Mazowieckie Centrum Leczenia Chorób Płuc i Gruźlicy

MCLChPiG -Gr.IVA/1/PN/2016

Dotyczy: przetargu nieograniczonego pn. „Budowa Oddziału Chorób Płuc i Gruźlicy dla Dzieci w Otwocku przy ul, Reymonta 83/91”, Numer sprawy: 1/PN/2016.

Dotyczy załączniki do PFU – zał. 17 i zał. 1 a – ławka korytarzowa

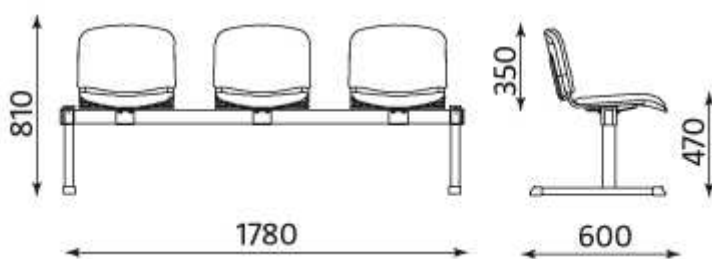
54. Prosimy o wyjaśnienie jaką ławkę korytarzową Zamawiający miał na myśli?

W załączniku nr 17 opisano ławkę 3 –siedziskową, natomiast w załączniku 1 a – opisana została ławka 4 siedziskowa.

Odpowiedź Zamawiającego:

Zgodnie z załącznikiem nr 17 SIWZ – ławka ma mieć 3 siedziska, parametry wg załącznika.

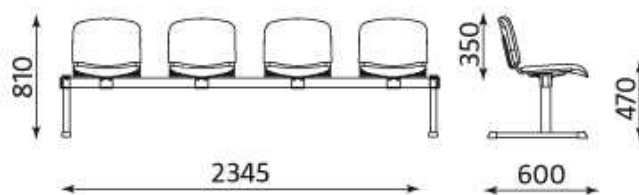
55. Jeśli Zamawiający wymaga ławki 3 siedziskowej, prosimy o dopuszczenie ławki, posiadającej 3 połączone ze sobą siedziska o poniższych wymiarach:

56. Jeśli Zamawiający wymaga ławki 4 siedziskowej, prosimy o dopuszczenie ławki, posiadającej 3 połączone ze sobą siedziska o poniższych wymiarach:

Odpowiedź Zamawiającego:

Zgodnie z załącznikiem nr 17 SIWZ – ławka ma mieć 3 siedziska, parametry wg załącznika.

Odpowiedź Zamawiającego:

Zgodnie z załącznikiem nr 17 SIWZ – ławka ma mieć 3 siedziska, parametry wg załącznika.
